**Avis de la Mission régionale d'autorité environnementale de
Nouvelle-Aquitaine sur le projet de mise en compatibilité par
déclaration de projet n°1 du plan local d'urbanisme (PLU) de la
commune de Lafitte-sur-Lot (47) pour permettre la création d'un
parc photovoltaïque**

n°MRAe 2024ANA72

dossier PP-2024-16111

Porteur du Plan : commune de Lafitte-sur-Lot

Le règlement graphique avant et après la mise en compatibilité (Source : règlement graphique)

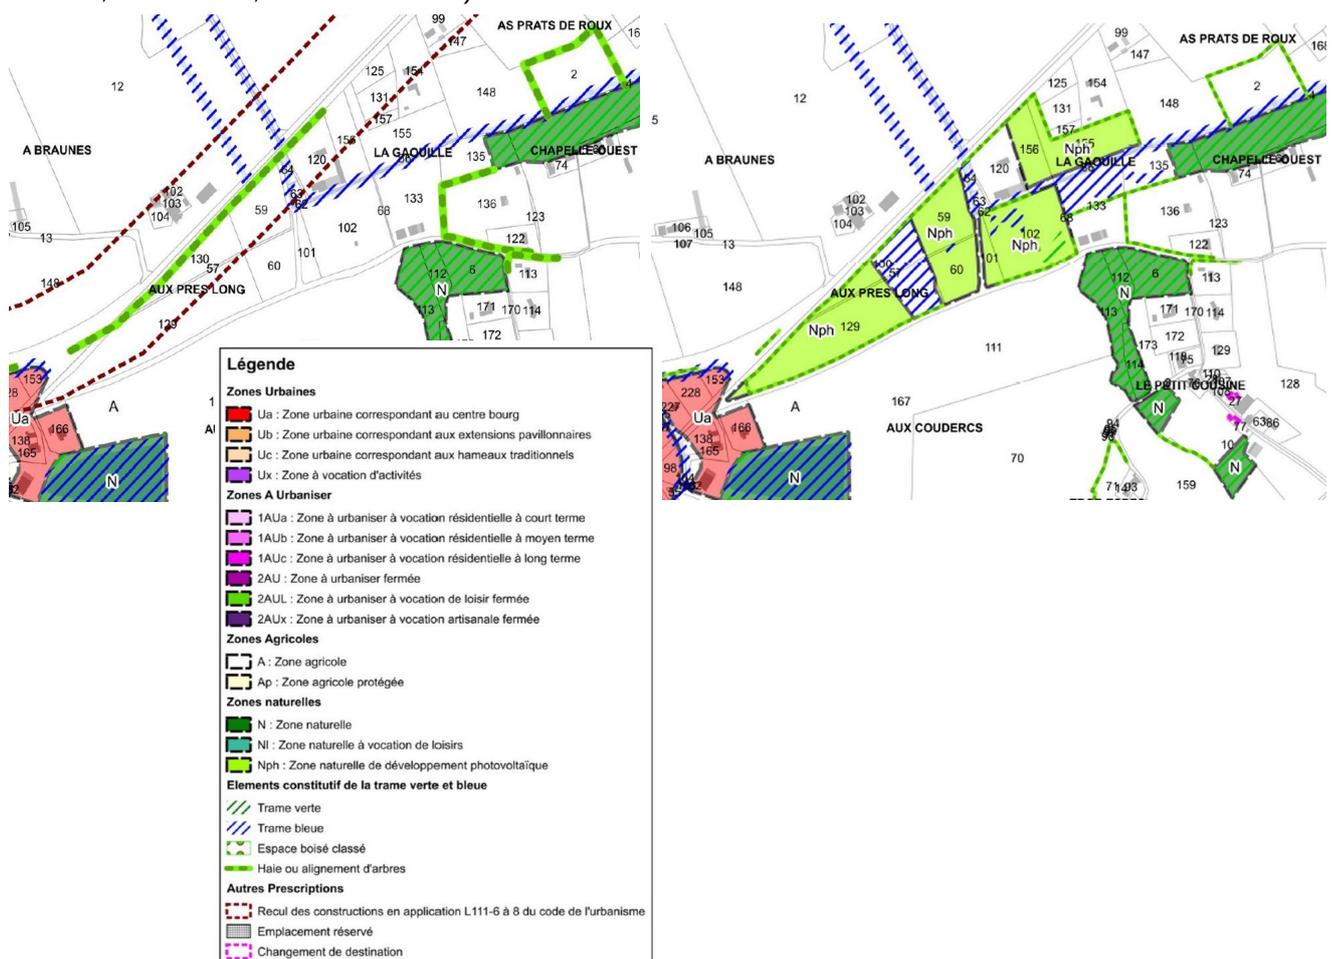
Le dossier indique que les constructions sur la zone Nph seront implantées à 15 m minimum de l'axe de la RD666 dans le respect de l'article L111-7 du Code de l'urbanisme modifié par la loi n° 2023-175 du 10 mars 2023 relative à l'accélération de la production d'énergies renouvelables. Il conviendrait d'expliquer la suppression de la marge de recul d'inconstructibilité tout le long de la RD666 dans le règlement graphique modifié (carte ci-dessus).

Si l'emprise clôturée du projet est bien mentionnée (5,4 hectares), la superficie de la zone Nph n'est pas précisée. **Il conviendrait de présenter un tableau des surfaces avant et après la mise en compatibilité permettant d'évaluer précisément l'évolution du zonage graphique.**

Le dossier mentionne une absence d'impact sur les zones humides. Cependant, le plan de zonage fait apparaître que les zones Nph projetées recouvrent partiellement les zones humides identifiées. Les constructions autorisées par ce zonage pourraient générer soit directement, soit indirectement des incidences sur ces milieux et une perturbation de leur zone d'alimentation.
